Stellungnahme des Störfallbeauftragten

Firma: OILTANKING TANKLAGER WALTERSHOF GMBH & CO.KG

Thema: Störfallrelevante Betroffenheit des Betriebsbereiches durch den Bau und/oder Betrieb der Fernwärmeleitung durch Vattenfall Wärme Hamburg GmbH bei geänderter Trassenführung.

4. Trassenführung

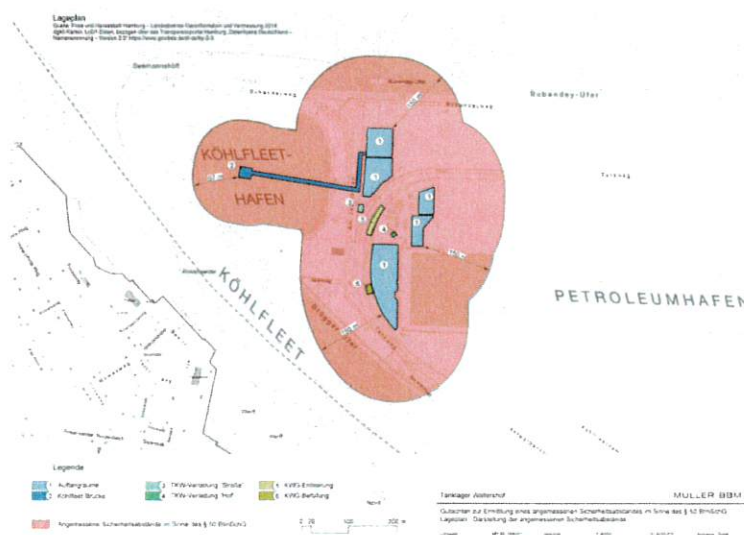
Die Lage des Startschachtes am Jachtweg, sowie die der Baustelleneinrichtungsfläche (BE-Fläche) am Startschacht tangieren den Betriebsbereich insofern, dass das Bauwerk des Schachtes innerhalb des ermittelten angemessenen Sicherheitsabstand von 87 m liegt (Gutachten zur Ermittlung eines angemessenen Sicherheitsabstandes im Sinne des § 50 BImSchG im Auftrag der Behörde für Umwelt und Energie Amt für Immissionsschutz und Betriebe).

⇒ Das Schachtbauwerk befindet sich in ca. 48 m Entfernung zur Kesselwagenbefüllanlage. Gemäß der zeichnerischen Darstellung (UE-BA-002_Uebersicht-FWS-West_Sued_190624.pdf) wird ersichtlich, dass mit der Elbunterquerung der Fernwärmeleitung auch die Unterquerung des Köhlfleethafens sowie der Köhlfleetbrücke verbunden ist.

Dadurch ist die Wasserrechtliche Erlaubnis des Tanklagers zur Nutzung der Köhlfleetbrücke von der Trassenführung betroffen. Die Beschreibung von Herrn Petersen vom 27.09.2018 zum Trassenverlauf im Köhlfleethafen besagt, dass die Rohrtrasse mit einem Sicherheitsabstand zum vorhandenen Tragwerk der Brücke (Dalben/ Bohrpfähle) von 4 m Überdeckung zwischen UK Pfahl und OK Tunnel) verlaufen soll. Zwischen Startschacht und Seemannshöft wird eine leichte Kurve im Tunnelverlauf eingeplant werden, damit keine tragenden Bohrpfähle unterqueren werden müssen. Der vertikale Abstand zwischen Bohrpfählen mit 5,5 m und Dalben mit 4,0 m soll nicht geändert werden.

Der ermittelte angemessene Sicherheitsabstand für die Leckage im Bereich der Schiffsverladung (K-Brücke) gem. des vorstehenden Gutachtens zum Sicherheitsabstand beträgt 97 m.

- ⇒ Die Baumaßnahme insgesamt befindet sich im angemessenen Sicherheitsabstand im Sinne des § 50 BImSchG

- ⇒ Hinsichtlich der Unterquerung der Lösch- und Ladebrücke im Köhlfleethafen bestehen bedenken, dass ein Umhüllungsversagen des Tunnelbauwerks mit der Fernwärmeleitung die Standsicherheit der Brücke beeinträchtigt und es zu Rohrleitungsabrissen kommt. Eine Verlegung des Tunnelwerks nach Westen in Bereiche, die nicht der Tragsicherheit der K-Brücke dienen, wird dem Betreiber der Fernwärmeleitung nahegelegt.
